**Forum mondial de l'harmonisation  
des Règlements concernant les véhicules**

## Groupe de travail de la sécurité passive

## Soixante-quatrième session

**Rapport du Groupe de travail de la sécurité passive  
sur sa soixante-quatrième session**

**Figure 1**  
**Disposition avant essai d'un dispositif de retenue faisant face vers l'avant**

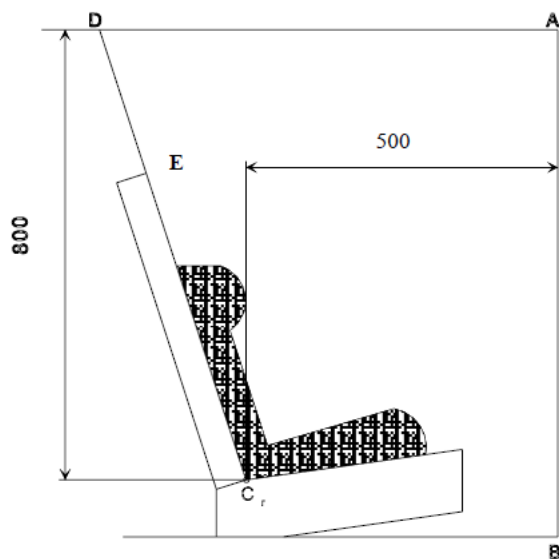
Déplacement de la tête : aucune partie de la tête du mannequin ne doit franchir les plans BA, DA et DE, tels qu'ils sont définis dans la figure 1 ci-dessous. **Cependant, la tête du mannequin peut franchir le plan DE si une partie de la structure du dispositif de retenue pour enfant, à savoir le repose-tête ou le dossier, située derrière la tête du mannequin, se trouve à l'endroit où la tête franchit ledit plan.**

- a) Le plan DA est distant de 840 mm ;
- b) Le plan BA est distant de 550 mm ; et
- c) On ne tient pas compte du rebond pour évaluer les plans DA et DE.

6.6.4.4.1.1.1 Si l'essai est effectué conformément au paragraphe 6.6.4.1.6.2, **ou 6.6.4.1.8.2** ci-dessus, une tolérance de + 10 % est appliquée à la valeur de déplacement de la tête entre le point Cr et le plan AB. ».

## « 1. Exemples de marques d'homologation

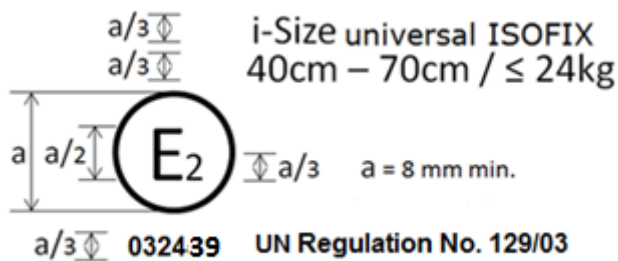
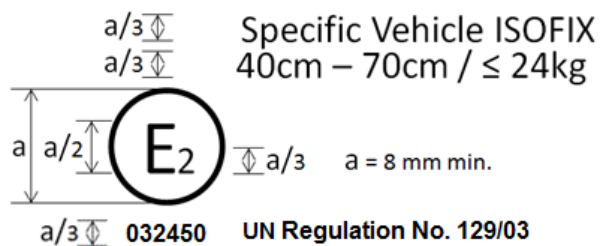
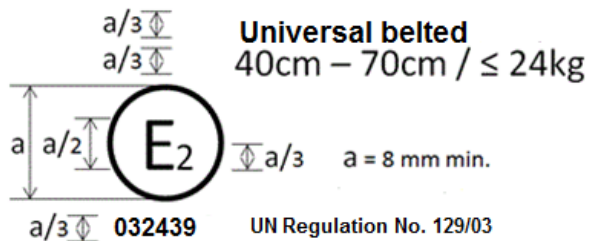
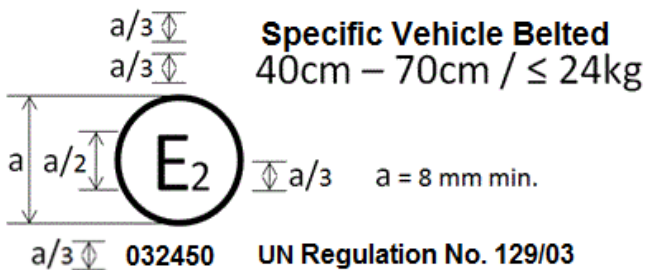
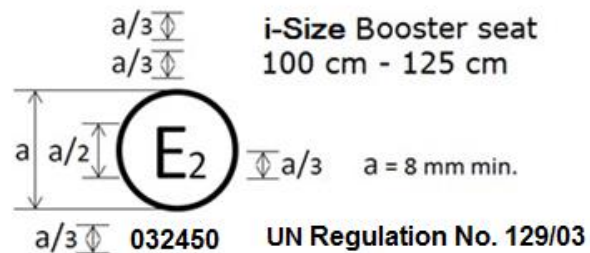
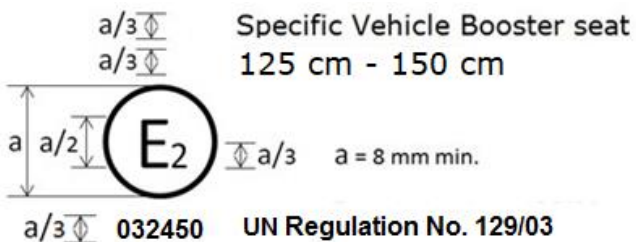
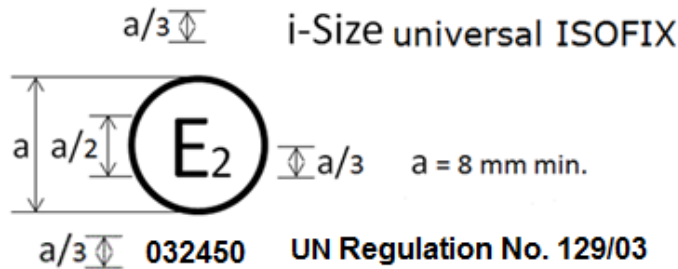
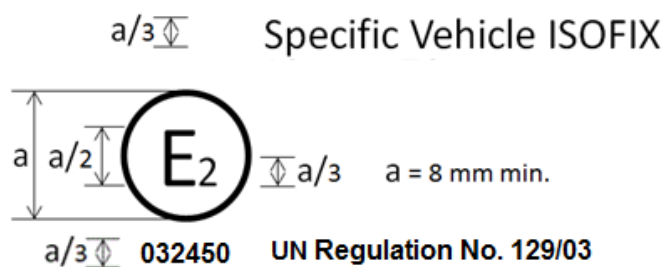
*Annexe 2, Exemples de marques d'homologation, modifier comme suit :*

### « Exemples de marques d'homologation

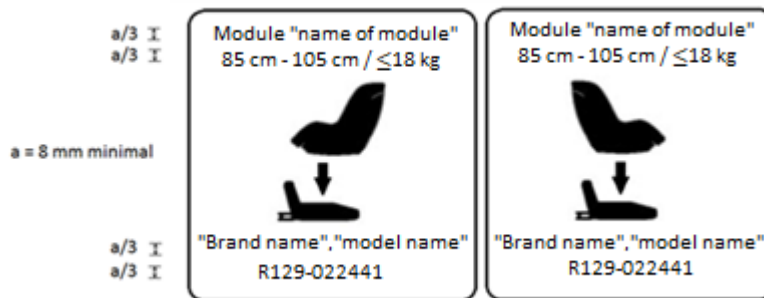
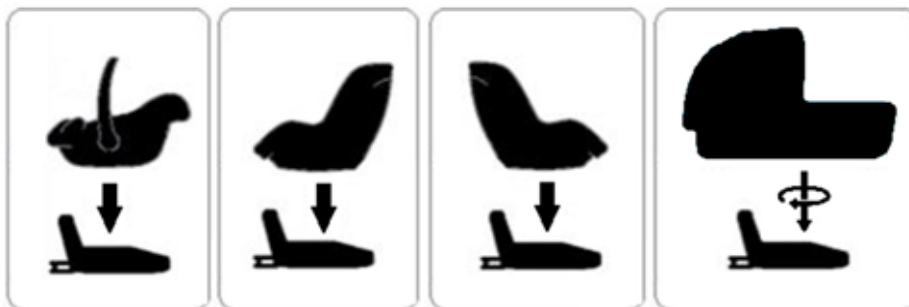
**Texte adopté sur la base du document GRSP-64-08-Rev.1  
(voir par. 30 du présent rapport)**

Annexe 2, modifier comme suit :

En cas de combinaison, par exemple un dispositif amélioré de retenue pour enfants qui est homologué en tant que rehausseur i-Size pour une gamme de tailles 100-125 cm et 125-150 cm, en tant que rehausseur pour un véhicule spécifique, la marque d'homologation combinée se présente comme suit :

Seules les combinaisons autorisées au paragraphe 3.2.2 sont possibles.

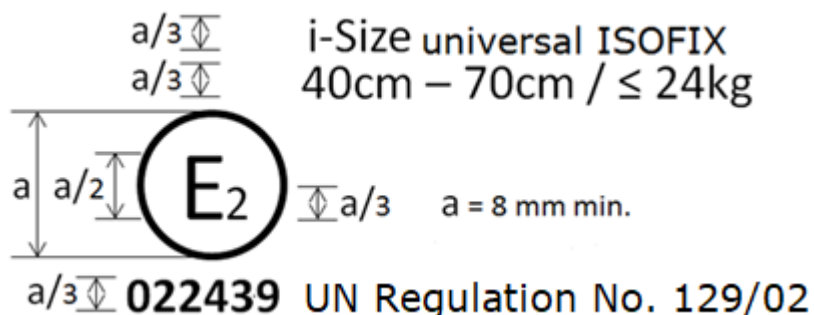
Annexe 2, modifier comme suit :

En cas de combinaison, par exemple un dispositif amélioré de retenue pour enfants qui est homologué en tant que rehausseur I-Size pour une gamme de taille 100-125 cm et 125-150 cm, en tant que rehausseur pour un véhicule spécifique, la marque d'homologation combinée se présente comme suit :

Seules les combinaisons autorisées au paragraphe 3.2.2 sont possibles. ».

**« Exemples de marques d'homologation**

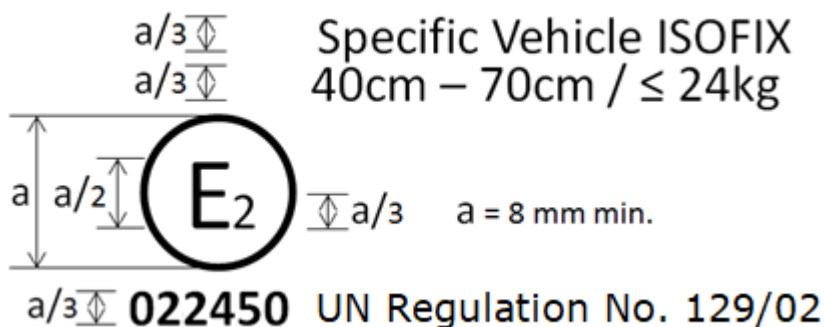
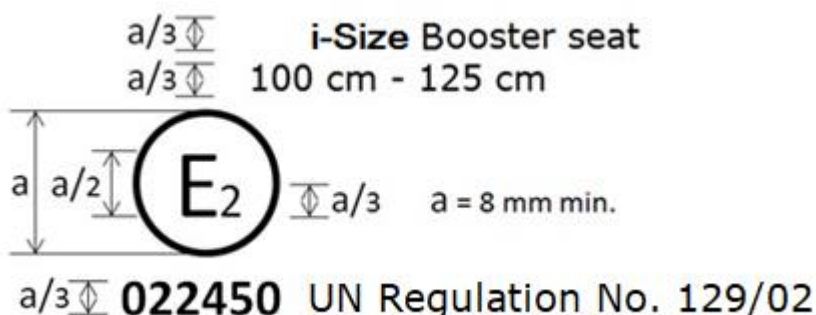
**Texte adopté sur la base du document GRSP-64-31  
(voir par. 30 du présent rapport)**

Annexe 2, modifier comme suit :

« 4.5

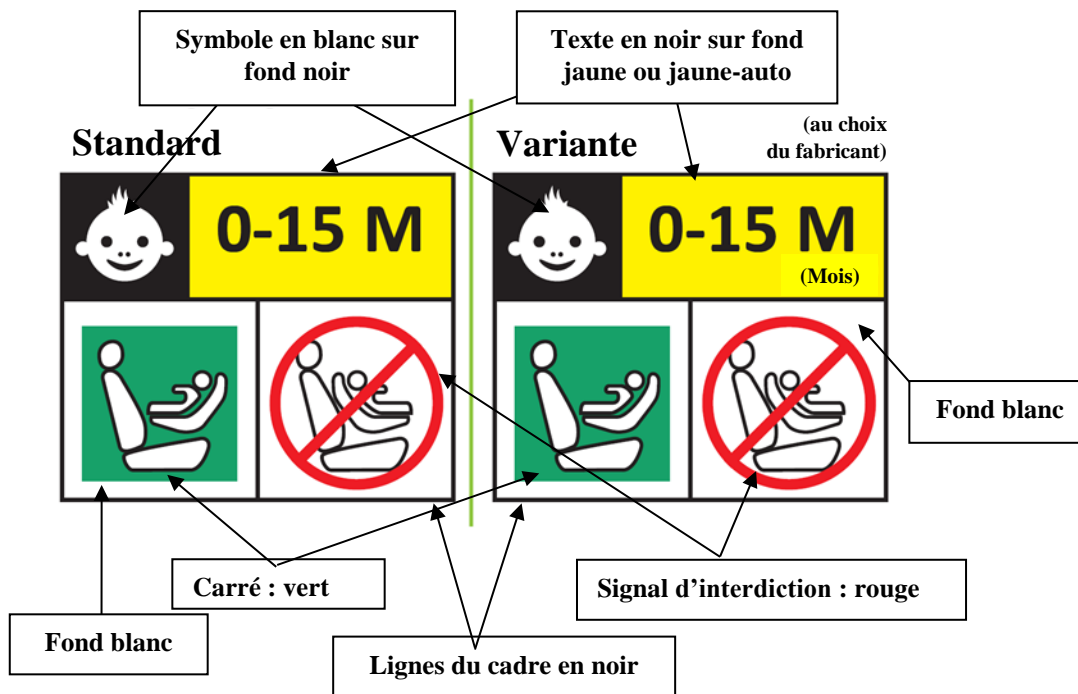
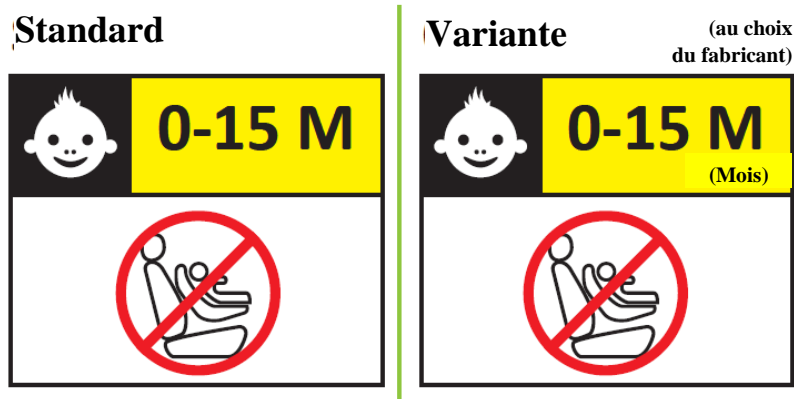
Paragraphe 4.5, modifier comme suit :
